Modulo per la presentazione delle osservazioni per i piani/programmi/progetti sottoposti a procedimenti di valutazione ambientale di competenza statale

ID: Codice procedura (ID_VIP/ID_MATTM):10844

Impianto per la produzione di energia elettrica da fonte eolica, costituito da 6 aerogeneratori della potenza complessiva di 37,2 MW, un sistema di accumulo da 25 MW e relative opere connesse in località "Rempillo" nel comune di Pitigliano (GR).

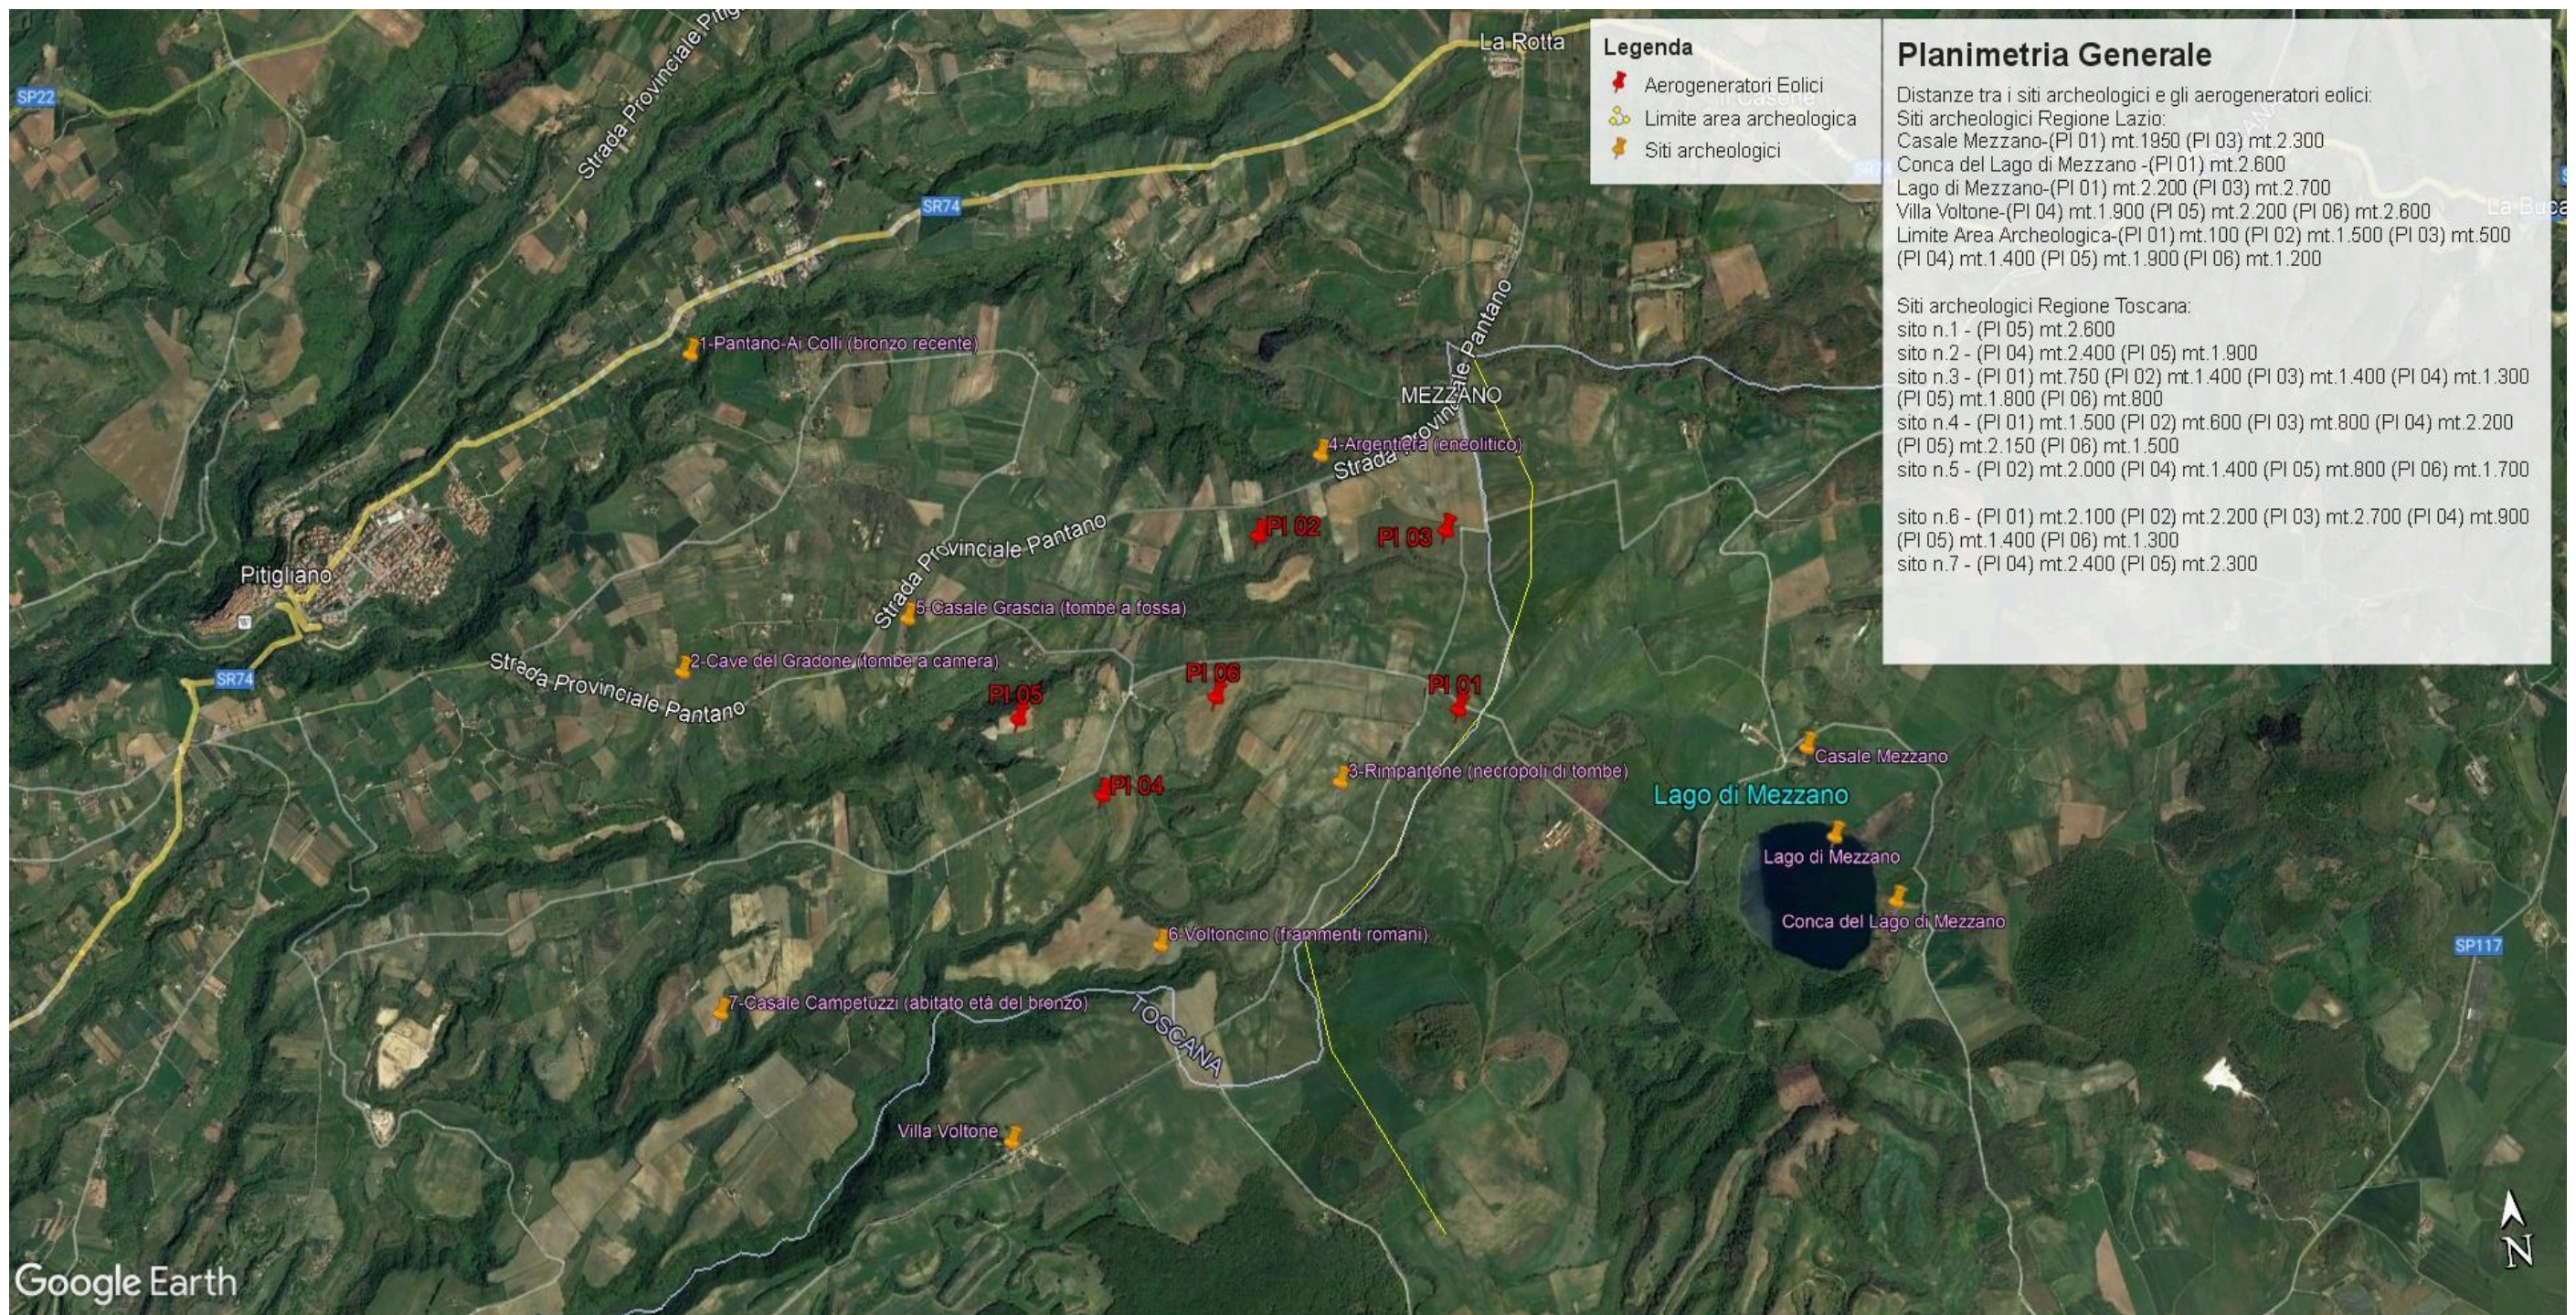
Inoltre, la zona in cui insisterebbe l'impianto eolico industriale Rempillo è compresa nelle fasce di rispetto di 3 km di diversi beni archeologici tutelati dalla parte II del Codice dei Beni Culturali (vedi Allegato, immagine n. 3). Inoltre le pale P04 e P05 ricadono all'interno di un'area archeologica che la Proponente vorrebbe cancellare per il semplice fatto che non è riportata nel documento regionale ma

- h) Le zone di interesse archeologico evidenziate nell’immagine n. 3 a cui si aggiungono anche l’importante abitato protostorico di Sorgenti della Nova e Ruderì del Castello altomedioevale che si trovano a circa 4 km dalle aree in cui è stato progettato l’impianto eolico industriale. Poco più lontano i resti del castello medioevale “Morroneccio”. Nell’area vasta le preziose necropoli eneolitiche (Poggi Alti) ed etrusche di Pitigliano, Sovana e Sorano.

Immagine n. 4 Situazione di saturazione da impianti FER nella provincia di Viterbo. Non sono riportati gli impianti fotovoltaici e agrivoltaici che hanno inciso per buona parte nel cumulo di impianti FER per superare già nel 2023 gli obiettivi del PNIEC assegnati alla Regione Lazio per il 20230.

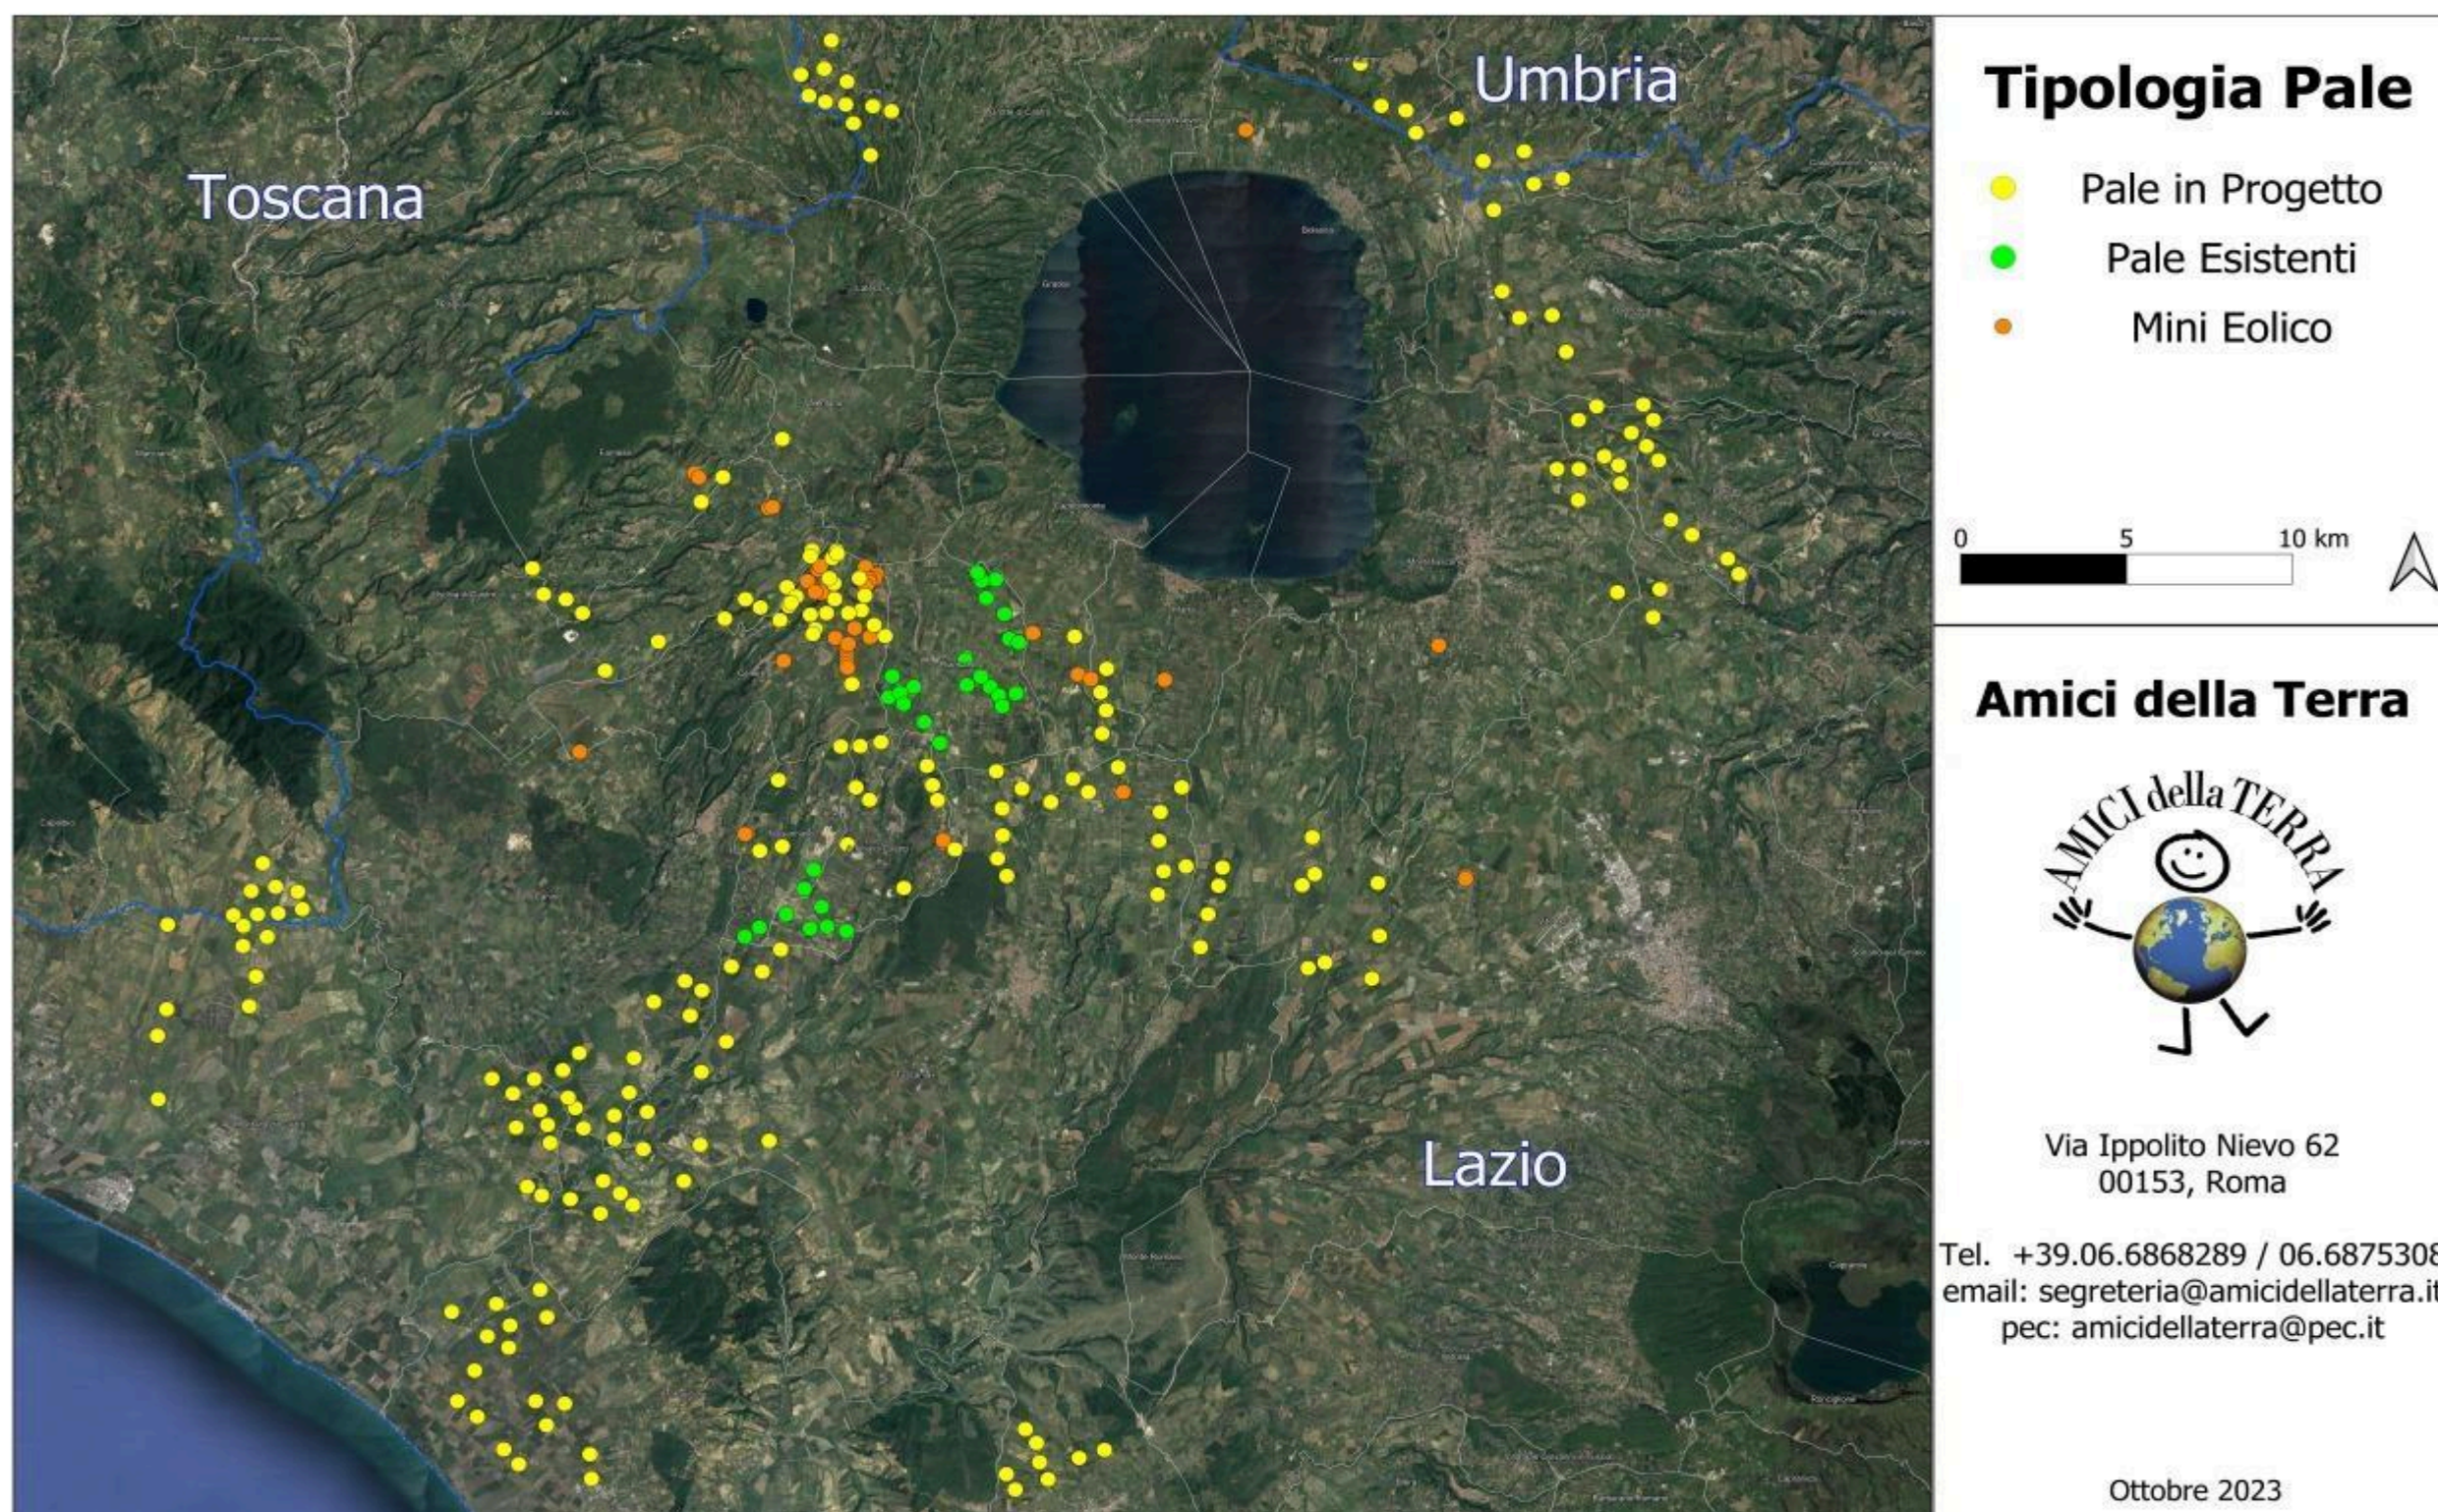
Quindi anche la Regione come Ente deputato dalla normativa nazionale a legiferare sulle aree idonee e non idonee si è espressa riguardo al fatto che abbia assolto ai doveri e alle quote stabilite dal PNIEC e in ambito regionale la provincia di Viterbo è stata quella con il più alto tasso di impianti FER tra tutte e quindi ormai satura ed il cumulo degli impianti FER installati, autorizzati e in progetto rappresenta una elevata criticità per la sostenibilità ambientale di ulteriori eventuali iniziative, L'impianto eolico “ Rempillo” pur essendo “esterno al confine provinciale e regionale ma nelle sue immediate vicinanze (a soli 100 metri i primi due aerogeneratori) oltre ad impattare sul territorio e sulle economie di tre Comuni del Lazio (Farnese, Valentano e Latera) si trova nelle fasce di rispetto dei Beni di notevole interesse pubblico come si è evidenziate nelle Osservazioni nn. 1 e 2 e crea anche degli impatti negativi anche sui beni naturalistici come verrà dettagliato nell'Osservazione n. 4. Inoltre andrebbe a sommarsi al già enorme cumulo di impianti eolici e fotovoltaici e geotermici che già creano una elevata criticità ambientale nella provincia di Viterbo e interferiscono anche con il

territorio toscano come si può vedere dalle immagini nn. 4 e 5 dell'Allegato n. 1.
